AUSFÜHRUNGSPLANUNG	Umbau Bahnhofsgelände Löhne zum dritten Ort Bünder Straße 7, 32584 Löhne Bauherr Stadt Löhne Oeynhausener Straße 41 32584 Löhne		
	Bauleitung		
	Planung		
	Plan	Schnitt AA	SN AA
	Maßstab	1:50	
	Datum	26.01.2026	
	Stand	02.07.2026	
Plannr.	SN-AA-AV01		
Index	d

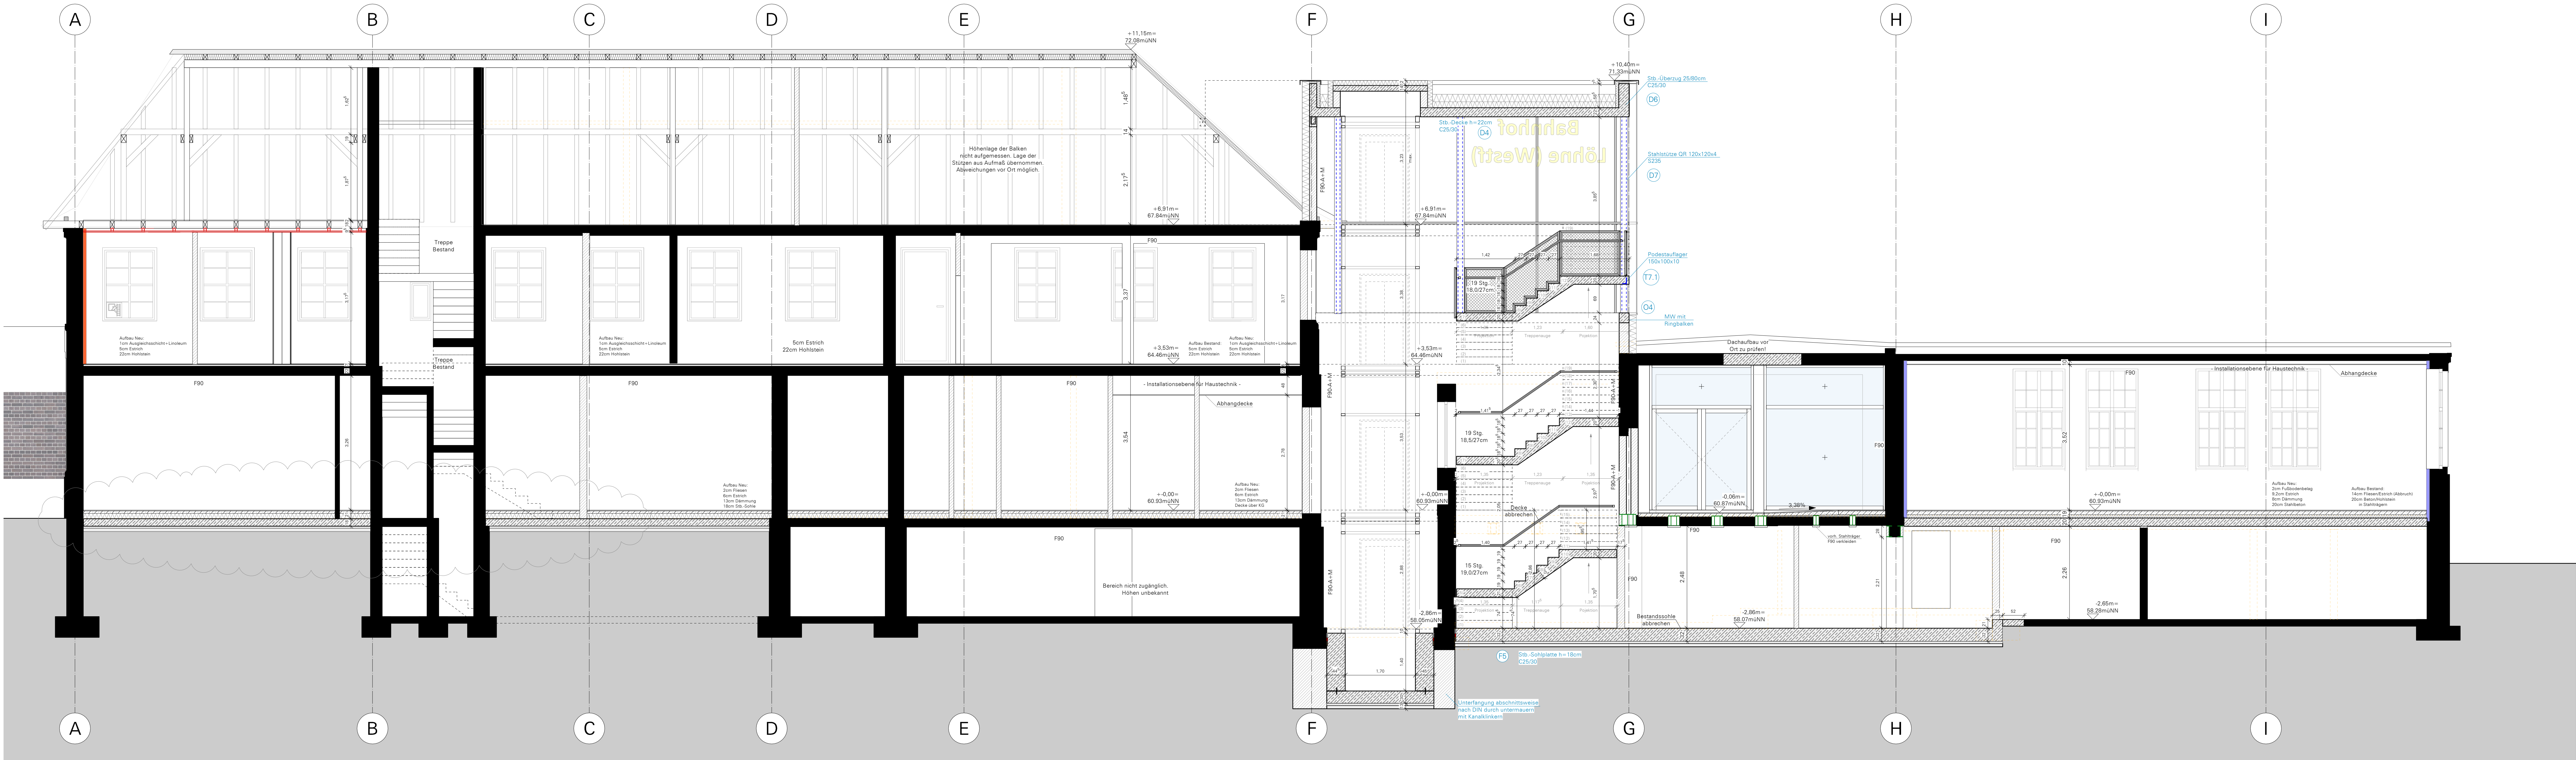
Bearbeiter	Inhalt	Index	Datum
sn	Änderung Wände Neu Übergang Flur zu -01.05/01.05	a	17.02.2026
sn	Änderung Abmessungen Unterfahrt (B+H+T)	b	11.03.2026
sn	Nach Aufmaß Rohbaudecken: Änderung Raumhöhen und OKFF neu (+/-0.00m) - 60.83müNN	c	29.03.2026
sn	Überarbeiten NN-Höhen nach Änderung OKFF EG Neu, Überarbeiten Treppenplanung, Sohle neu, Gullyflur	d	02.07.2026
